## DODATEK Č. 1 KE SMLouvĚ O DíLO

1. Dne 07. 05. 2019 byla mezi Povodím Moravy, s. p. – objednatelem – a firmou STAVBY VANTO s.r.o. – zhotovitelem – uzavřena smlouva o dílo č. 762/2019 – SML (dále jen „smlouva o dílo“). Předmětem smlouvy o dílo je oprava stavební části budovy MVE spočívající zejména v obnově stávajících výplní okenních otvorů, vhodných povrchových úprav objektu, drobných stavebních úprav a oprav, nové vzduchotechniky, elektroinstalace, vodovodních a kanalizačních rozvodů, provedení zabezpečení trafo kobek VN proti vniknutí ptactva a povrchová údržba veškerých ocelových konstrukcí objektu.
2. V průběhu realizace díla byly zjištěny skutečnosti, které mají přímý vliv na provádění díla, avšak nebyly známy v okamžiku uzavírání smlouvy o dílo. Tyto nové skutečnosti jsou podrobně popsány ve změnovém listu č. 1 tvořícím přílohu č. 5 tohoto dodatku č. 1.

Příloha č. 5 – Změnový list č. 1

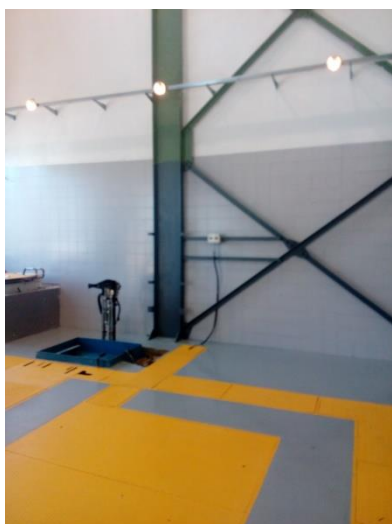
- i. V průběhu realizace byl zjištěn nesoulad mezi výkresovou dokumentací a oceněným výkazem výměr. Ve výkresové části PD byla popsána výměna 11 ks dveří, která se ovšem nepromítla do rozpočtu stavby. Bez osazení těchto dveří by nebyly zajištěny základní hygienické a

technické požadavky na provoz stavby a bylo tedy nutné provést dodávku dveří v rozsahu dle výkresové dokumentace.

- h. Z důvodu funkčnosti splaškové kanalizace , bylo nezbytně nutné provést zprovoznění splaškové kanalizační přípojky.
- i. Bylo nezbytně nutné provést z technických a hygienických důvodů.
